Isaac Sim 6.0.1 物理再驗證 —— 驗收資料表

審查後修正版;每支實驗可追溯 log + 可重現

判定圖例(2026-09 對抗式物理有效性審查)

#212 單關節下垂 vs 剛度 (L2.5/L3) -- 圖表

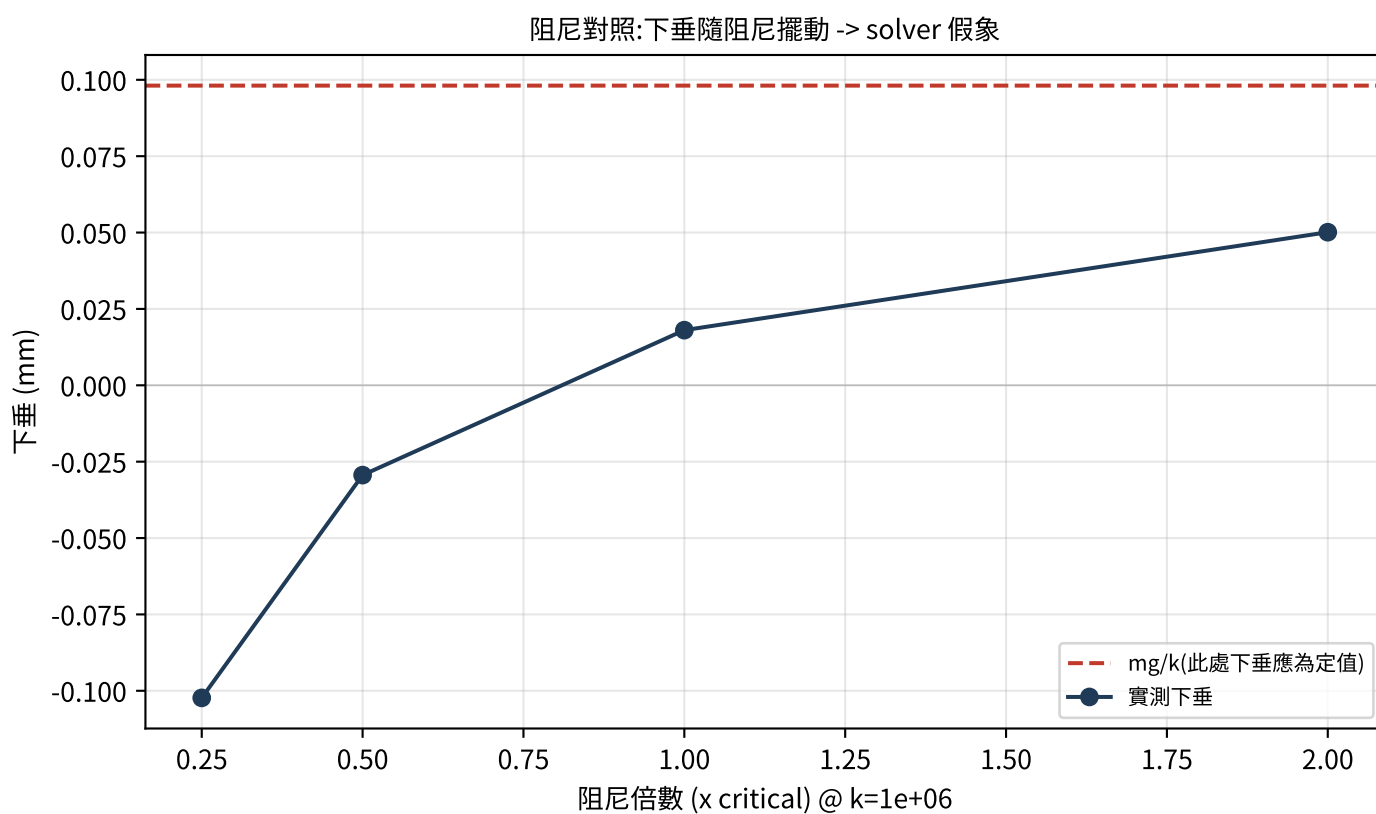
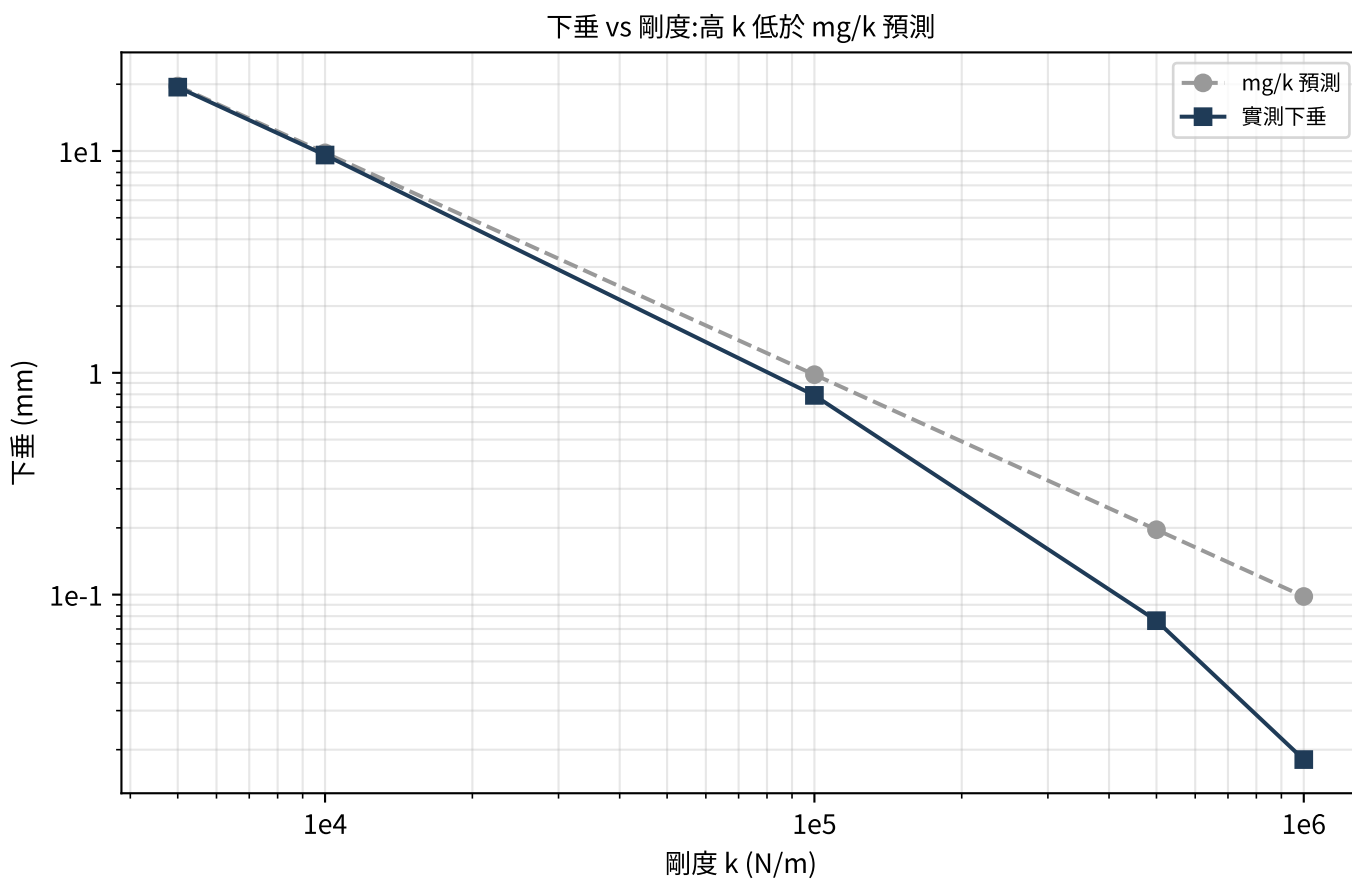
判定: QUESTIONABLE -> 已修 (加 damping 對照)

damping 對照(固定 k=1e6、掃 damping)顯示 droop 從 -0.10 擺到 +0.05 mm、低 damping 甚至負值(overshoot)。真穩態(drift=0)下 droop 必等於 mg/k=0.098 mm 與 damping 無關 —— 但實測隨 damping 變、且都不在 0.098 上。所以高 k undershoot(k_eff/k 到 5.4x)是 TGS implicit-drive 把 damping 摺進有效剛性的 solver 假象,不是剛性特性。ADR-0021 D1a 「no floor / beats prediction」要刪;可辯護的只剩 「in-range 沒撞 float32 地板」。

#219 drive 極限:力矩 / 速度 / 行程 -- 圖表

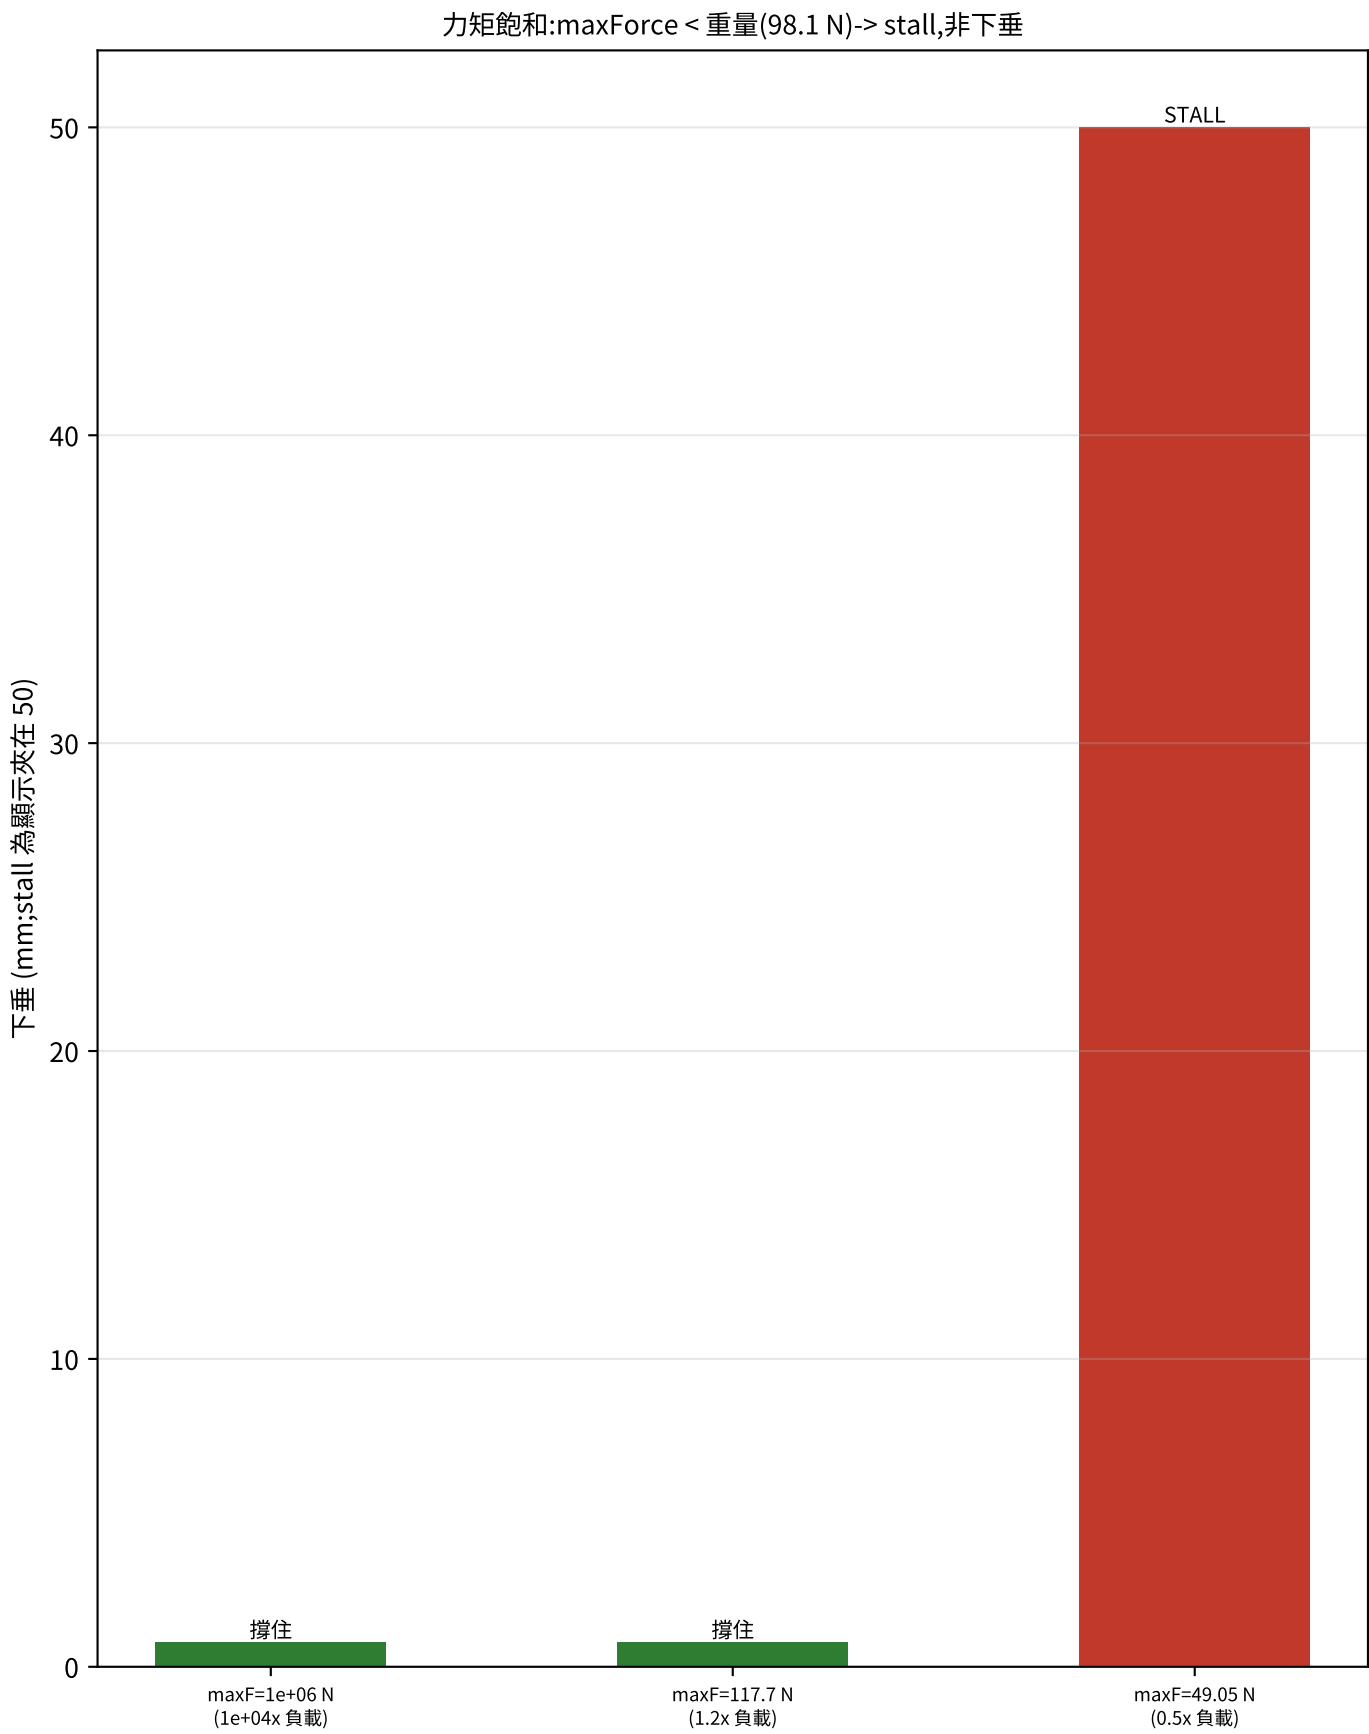
判定: QUESTIONABLE(provenance) -> 已修 (重跑對齊 driver)

重跑使數字對齊 committed driver。重物是 98.1 N(10 kg)—— 原稿的「49 N 重物」把一個 0.5x maxForce case(49.05 N)誤標成重量。maxForce >= mg 才撐得住(下垂 mg/k);< mg 則 stall 到 lower limit。行程極限 0.5 m 夾住 2.0 m 命令。下垂與 solver 迭代數無關;revolute drive 存 $Kp \cdot \pi / 180$ 。

#218 kinematic 載運速度上限 (解析 d_crit) -- 圖表

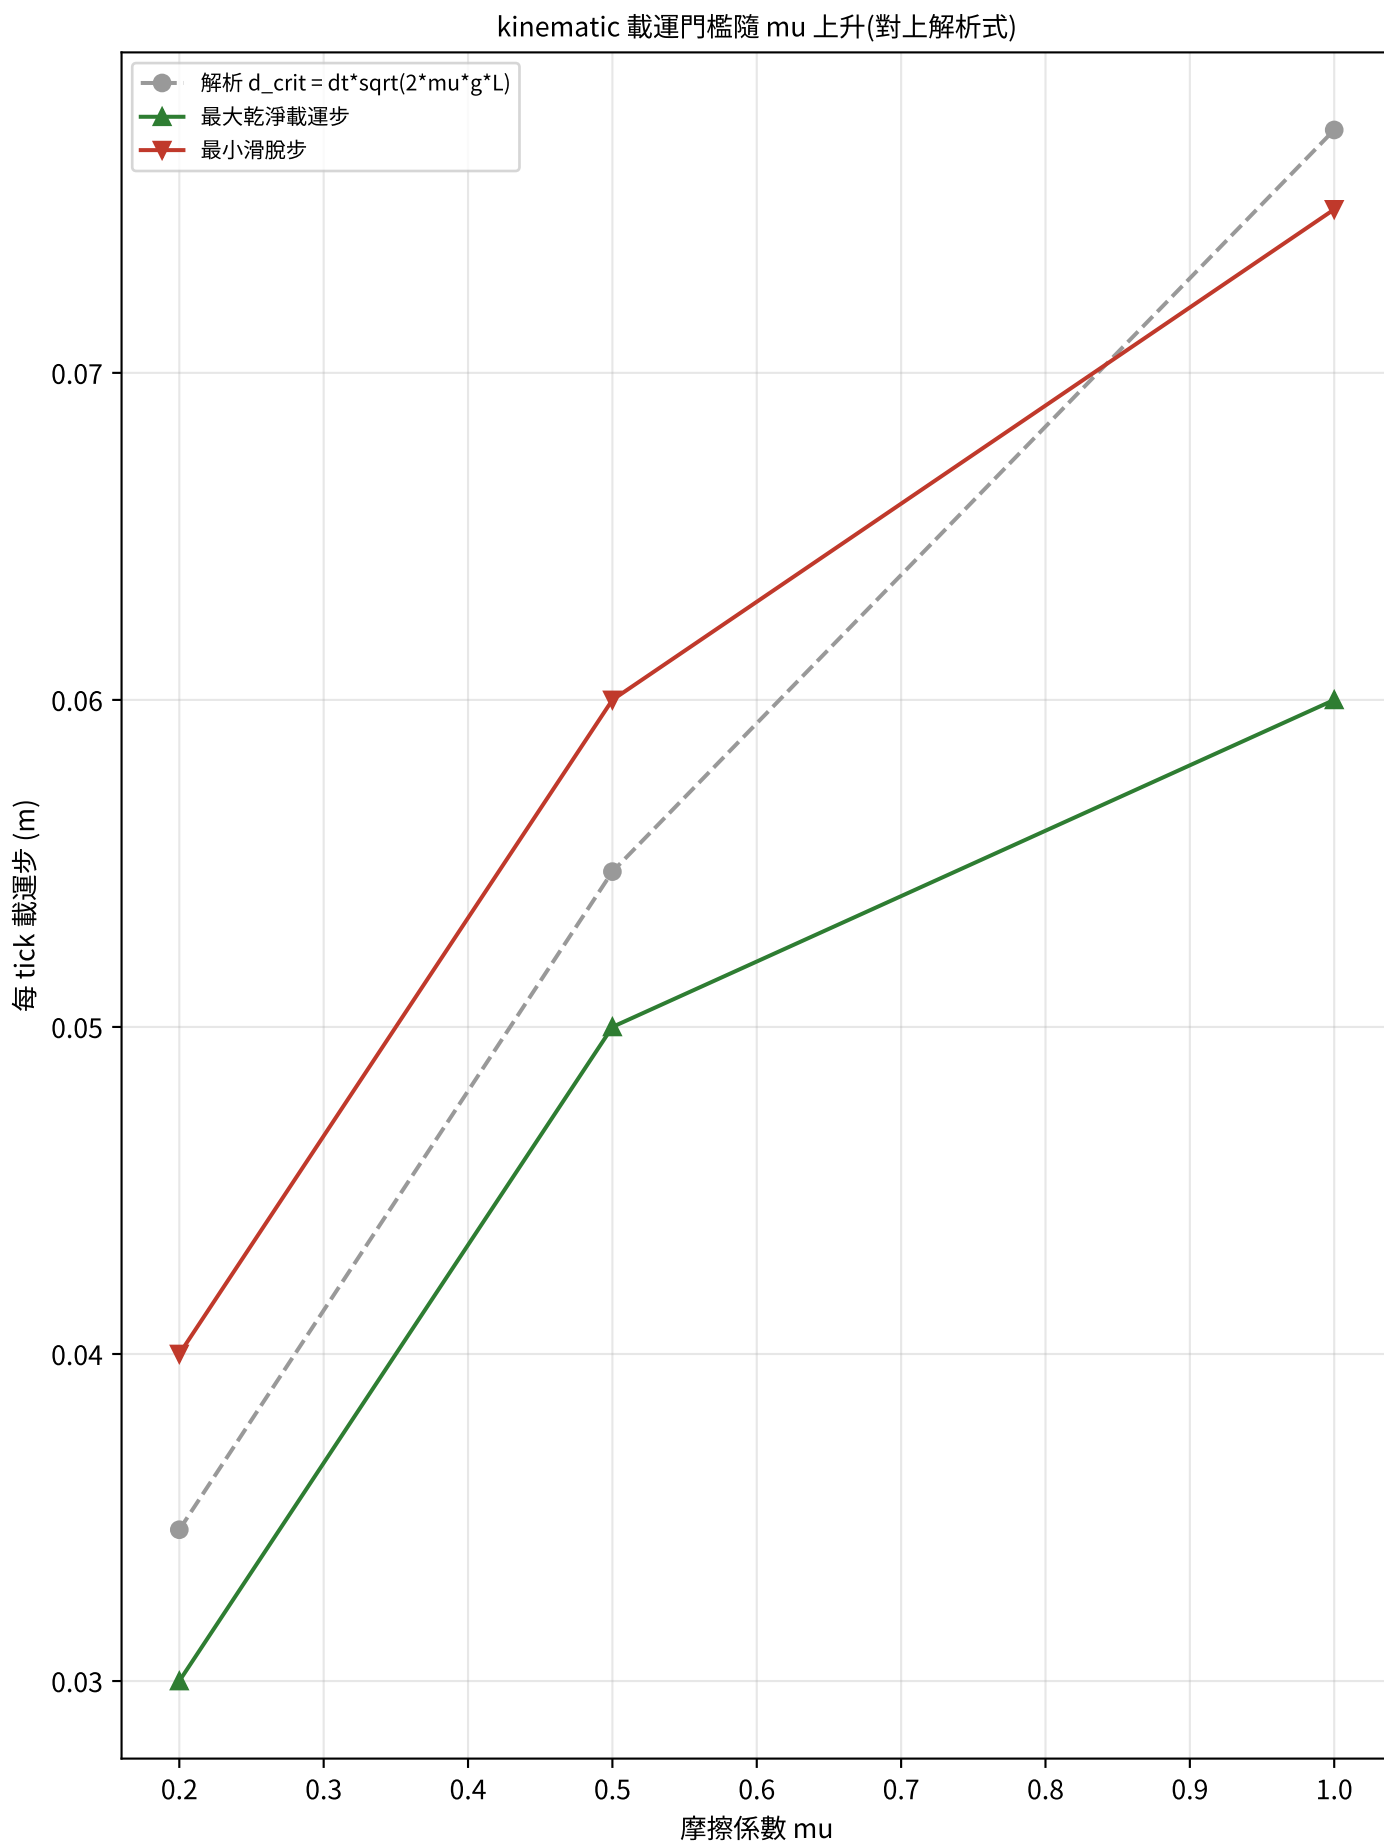
判定: MINOR (報 mu-dependent 門檻)

推導成立: $d_crit = dt \cdot \sqrt{2 \cdot \mu \cdot g \cdot L_back}$ 對上實測 carried/slipped 門檻、隨 μ 單調上升(0.035..0.077 m/tick)。要報 mu-dependent 門檻,不是粗略單一帶;高速「發射到 5.19 m」是接觸穿透 注入能量的 solver 假象,不是物理發現。

#221 maximal loop-joint 接縫 compliance -- 圖表

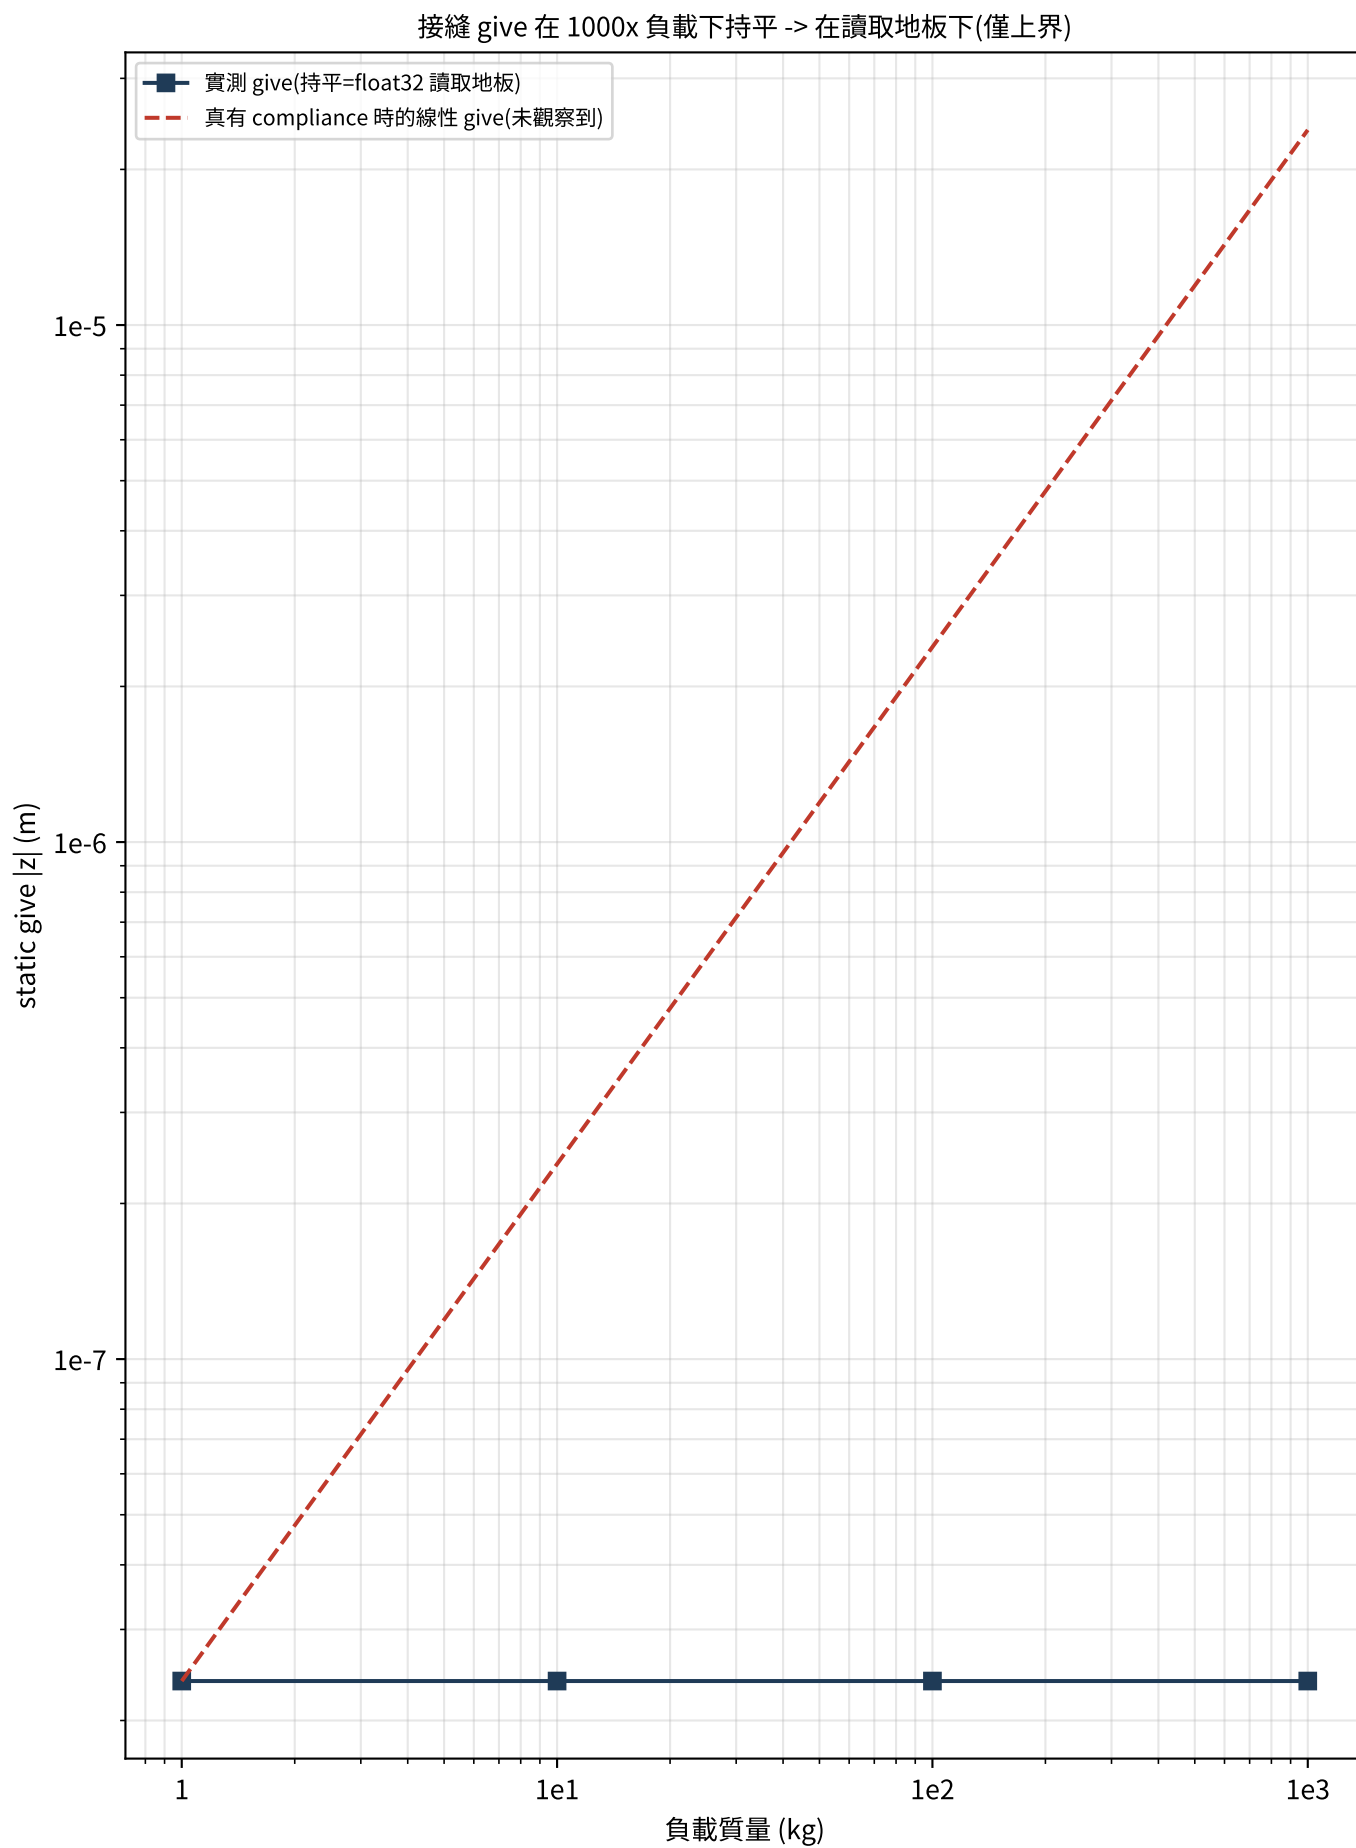
判定: QUESTIONABLE -> 改寫成上界

static give 在 1/10/100/1000 kg 逐位元相同(2.38e-8 m)-> 是 float32 量化殘差,不是量到的 compliance。此 run 只能給上界:give < ~2e-7 m @ 9810 N => 接縫剛度 > ~5e10 N/m(對實用負載有效剛性)。要刪具體 give 值、「give 隨質量成長」/ monotonic(四值相同,vacuous)、「駁斥 #308」—— #308 是鏈式 joint 疊加,這只跑了單一個(鏈版 SIGSEGV)。
